**AVIS RELATIF À LA PROTECTION
CONTRE LES EVENTUELS EFFETS NOCIFS ET NUISANCES
PROVOQUÉS PAR LES RAYONNEMENTS NON IONISANTS
GÉNÉRÉS PAR DES ANTENNES ÉMETTRICES STATIONNAIRES**

Commune : BINCHE - Exploitant : CITYMESH

Référence exploitant : HT04178_A

Rapport n° 2814 / 2024

Vue d'élévation/Photo des antennes :

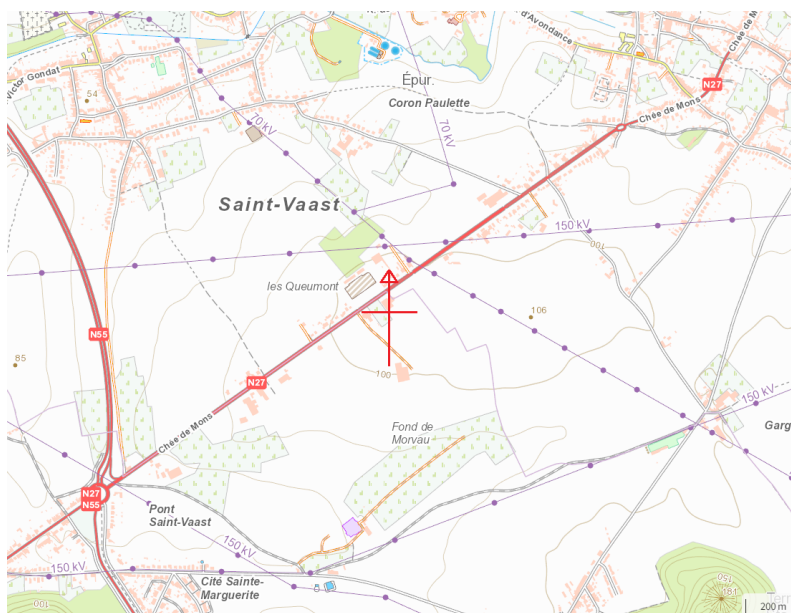
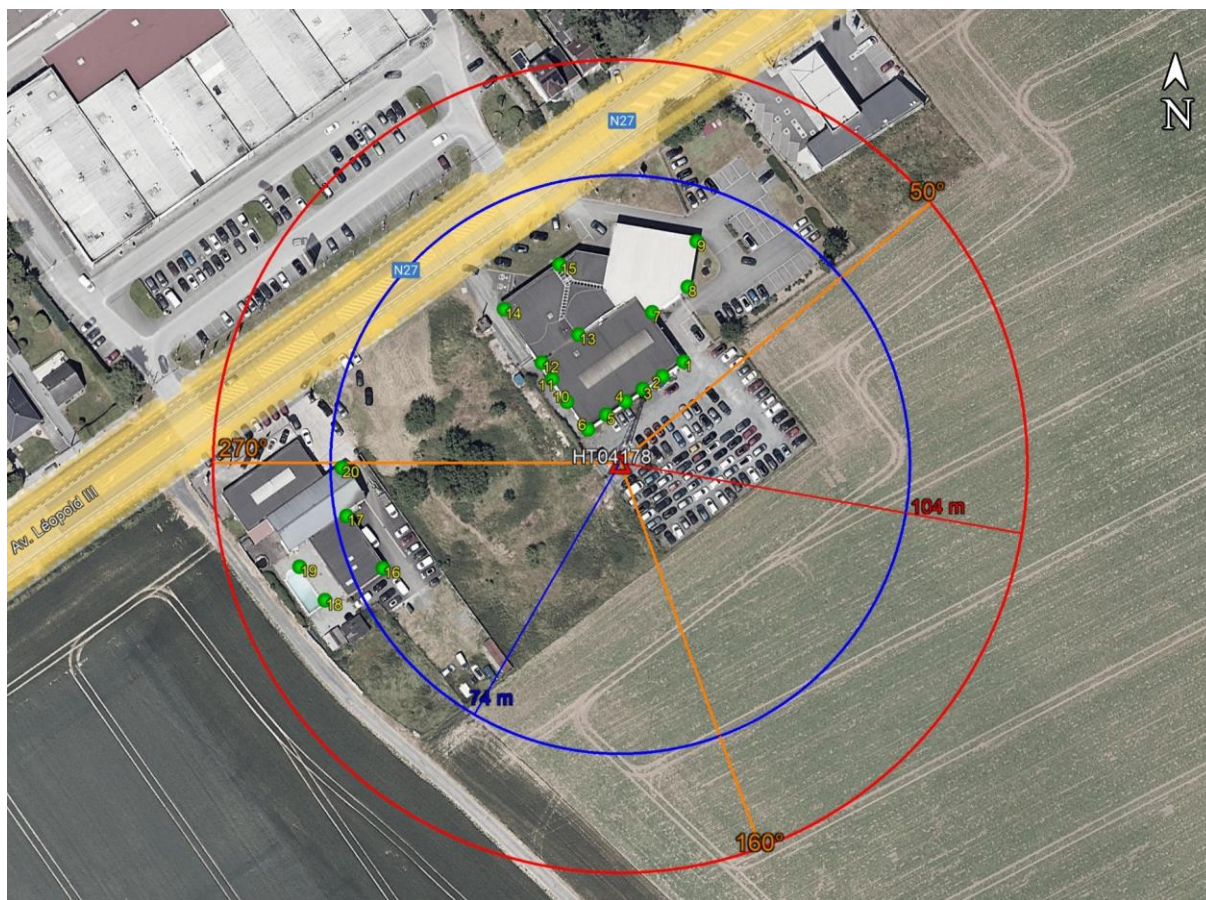
En ce qui concerne les antennes de l'installation mentionnées dans le tableau 1, la distance maximale à laquelle la limite pourrait être atteinte, à l'extérieur, est égale à 103,0 m. S'il n'y a pas de LS à une distance inférieure, les antennes respectent forcément la limite d'immission.

Dans le cas des LS situés à l'intérieur des bâtiments, une atténuation d'obstacle est prise en compte et il en résulte que la distance maximale à laquelle la limite pourrait être atteinte se réduit à 72,9 m.

Figure 2 : Vue en plan des installations d'antennes dans un rayon de 300 mètres autour de l'installation faisant l'objet de la demande d'avis

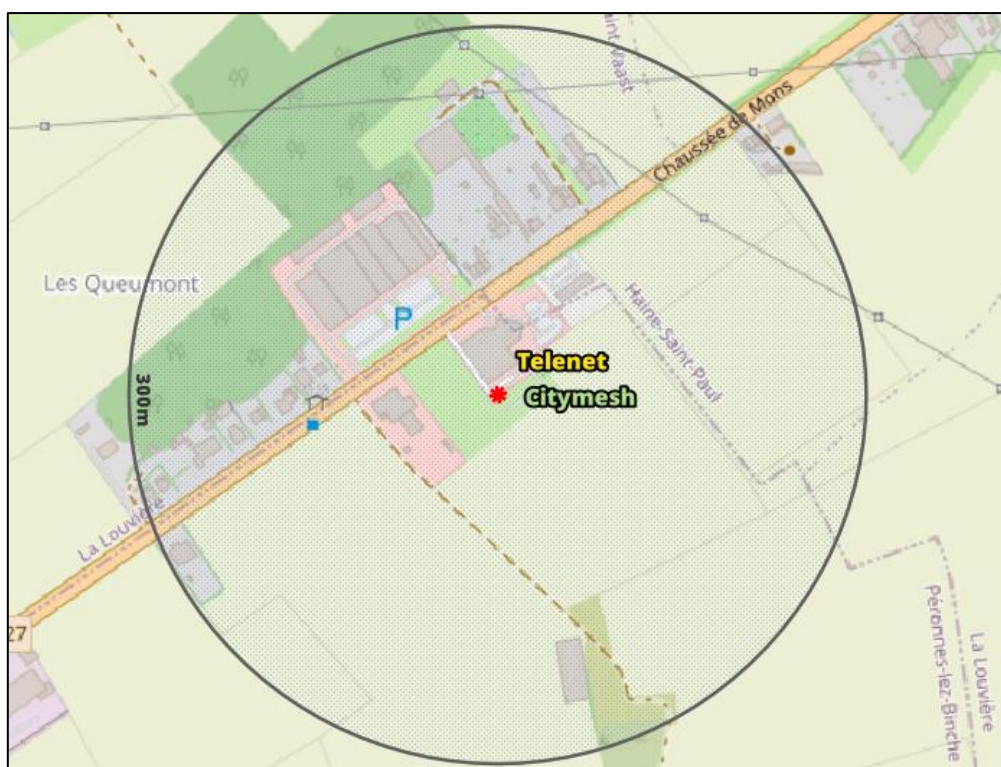
Le plan en projection verticale de la figure 2 indique la localisation des installations d'antennes émettrices stationnaires visées par le décret et situées dans un rayon de 300 mètres autour de l'installation référencée dans le paragraphe 2 et localisée au centre du cercle. Les données de localisation de ces antennes et les avis correspondant sont accessibles via le cadastre en ligne des antennes émettrices stationnaires⁸. Les installations prises en compte dans l'évaluation du respect de la limite cumulative sont les installations d'antennes émettrices déclarées en service par l'exploitant à la date du présent avis, à l'exception de l'installation référencée dans le paragraphe 2 et éventuellement d'autres installations ayant fait l'objet d'une demande d'avis à la même date et qui sont situées à l'intérieur de la zone de 300 mètres de rayon.

- il y a au plus 4 installations d'antennes émettrices stationnaires présentes dans la zone d'évaluation de 300 mètres de rayon représentée dans la figure 2, y inclus l'installation référencée dans le paragraphe 2 : la limite cumulative définie à l'article 4, §2 du décret est nécessairement respectée dans les lieux de séjour à l'intérieur de la zone d'évaluation de 300 mètres de rayon ;

- il y a exactement 5 installations d'antennes émettrices stationnaires présentes dans la zone d'évaluation de 300 mètres de rayon représentée dans la figure 2, y inclus l'installation référencée dans le paragraphe 2 et il existe, pour 3 ou 4 de ces installations, un avis attestant le respect de la limite abrogée de 3 V/m : la limite cumulative définie à l'article 4, §2 du décret est nécessairement respectée dans les lieux de séjour à l'intérieur de la zone d'évaluation de 300 mètres de rayon ;

- dans tous les autres cas, il a été vérifié que la limite cumulative définie à l'article 4, §2 du décret n'est pas dépassée dans les lieux de séjour sur base du nombre d'installations localisées dans la zone d'évaluation de 300 mètres de rayon représentée dans la figure 2, de leur localisation ainsi que des données inscrites dans la figure 1 et au paragraphe 4 du présent avis et dans les avis attestant le respect de la limite par installation ou de la limite abrogée de 3 V/m relatifs aux autres installations reprises dans la figure 2.

Compte tenu des considérations ci-dessus, il apparaît que l'intensité du rayonnement électromagnétique généré, dans les lieux de séjour situés dans un rayon de 300 mètres autour de l'installation référencée dans le paragraphe 2, par l'ensemble des antennes émettrices stationnaires de l'ensemble des exploitants du même site d'antennes émettrices stationnaires respecte la limite fixée à l'article 4, § 2 du décret.
